ANÁLISIS DE CAPACIDAD VIAL

**MODIFICACIÓN N° 9 AL PLAN REGULADOR COMUNAL DE LO
BARNECHEA, SECTOR CENTRO CORDILLERA**

(FARELLONES, LA PARVA, EL COLORADO Y VALLE NEVADO)

ABRIL 2018

FIGURA N° 5-1: RED PLAN REGULADOR CENTRO CORDILLERA

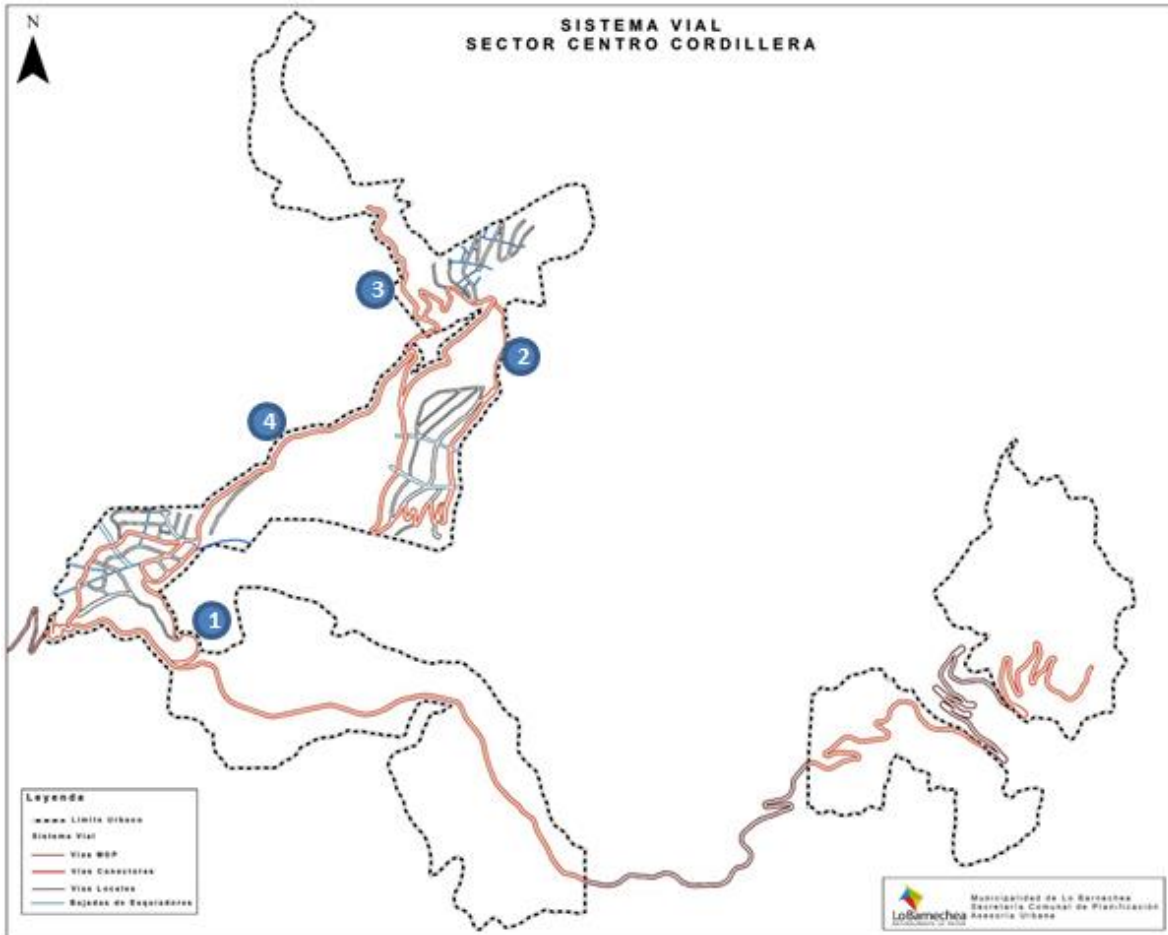
7. En el resumen de proyectos de infraestructura y gestión necesarios y que corresponden al PRC se mencionan un nuevo acceso a Farellones (By pass Farellones) indicar a cual corresponde en los planos de la propuesta de vialidad estructurante de la modificación al PRC.

R: Este bypass corresponde a la vialidad denominada L33- Camino Ignacio Domeyko graficado en plano de vialidad PRC-LB-4CC VIALIDAD CENTRO CORDILLERA, Lámina 1 de 6 de fecha Octubre 2017.

1. Construcción del bypass Farellones el cual, con una capacidad de tres pistas, acogerá a los flujos vehiculares que actualmente pasan por Farellones con origen y/o destino La Parva y El Colorado.
2. Construcción de Camino Yerba Loca, con el cual se genera otra opción de acceso al sector de La Parva
3. Construcción del Camino Andrés Bossonney, bypass para el sector de La Parva.
4. Aumento de capacidad de las Rutas G-249, G-251 u camino El Colorado de dos a cuatro pistas.
